JAUNUMS: Cilindra galvas blīve, dzinēja remontam

Mercedes-Benz OM 906

434.980 |  1,5 mm ( 1,2 mm + 0,3 mm)

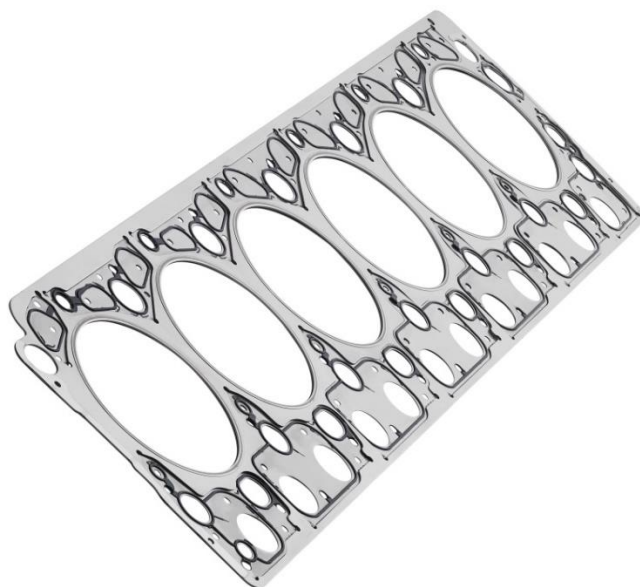
Pēc zināma darbības laika vai bojājuma rezultātā var rasties ievērojami dzinēja darbības traucējumi, kuru dēļ ir nepieciešams veikt dzinēja remontu. Lai dzinēja komplekso darbību atjaunotu tādā kvalitātē, kā to paredz ražotājs, ir nepieciešamas visaptverošas tehniskās zināšanas. Tā, piemēram, pirms katras darbības rūpīgi jāpārbauda dzinēja bloka un cilindra galvas blīvumstāvoklis. Bieži vien optimālo stāvokli var atjaunot tikai pēc precīzas blīvumstāvokļa apstrādes. Šis process jāveic specializētā uzņēmumā ar atbilstošu autoparku un zinātību (know-how). Cilindra galvā un dzinēja blokā izvietoto cilindrisko zobratu (skatīt attēlus) ietekmētais vārstu gāzu sadales mehānisma konstruktīvais izvietojums paredz, ka blīvumstāvokļa mehāniskās apstrādes rezultātā noņemtā materiāla apmērs ir jāizlīdzina ar atbilstoša biezuma cilindra galvas blīvi atbilstoši remonta pakāpei. Standarta blīve (biezums: 1,2 mm; Elring 082.734) šim gadījumam nav paredzēta. Elring® ir izstrādājis par 0,3 mm biežāku cilindra galvas blīvi. Tā izlīdzina noņemtā materiāla apmēru.

Svarīgi! Noteikti nepieciešams veikt to dzinēja daļu pārbaudi, kuras šādas izmaiņas ietekmē (piem., pārāk liels iesmidzināšanas sprauslas izvērējums utt.).
